DEZ/324/2024

**Dostawa wyrobów medycznych jednorazowych – dla wszystkich oddziałów szpitala, w tym wyrobów specjalistycznych dla Bloku Operacyjnego, Oddziału Anestezjologii i Intensywnej Terapii, Urologicznego oraz Chirurgii Urazowo Ortopedycznej dla Wojewódzkiego Centrum Szpitalnego Kotliny Jeleniogórskiej  
ZP/PN/62/12/2023**

Wojewódzkie Centrum Szpitalne Kotliny Jeleniogórskiej z siedzibą przy ul. Ogińskiego 6, 58-506 Jelenia Góra, jako Zamawiający informuje, iż udziela odpowiedzi na pytania do postępowania jak w tytule, które wpłynęły do Zamawiającego. Poniżej przesyłamy treść pytań wraz z odpowiedziami.

#### Pakiet nr 22, pozycja 1

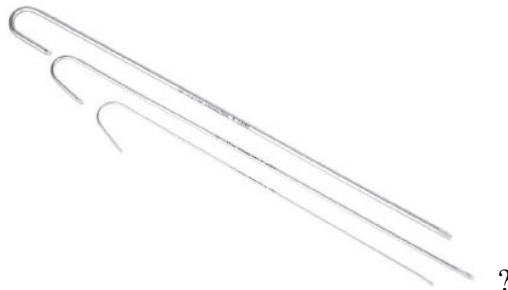
Czy Zamawiający dopuści okularki w rozmiarach S, M, L?

**Odpowiedź:** Zamawiający dopuszcza, jak w pytaniu. Zmiany należy zaznaczyć w formularzu asortymentowo-cenowym.

#### Pakiet nr 31, pozycja 1

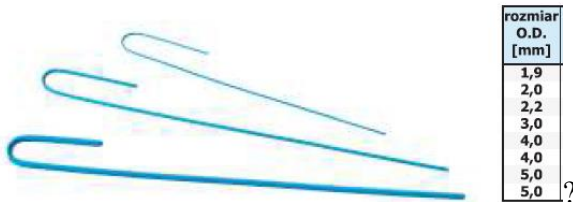
Czy Zamawiający dopuści prowadnice jak na zdjęciu w następujących rozmiarach:

**Odpowiedź:** Zamawiający dopuszcza, jak w pytaniu. Zmiany należy zaznaczyć w formularzu asortymentowo-cenowym.
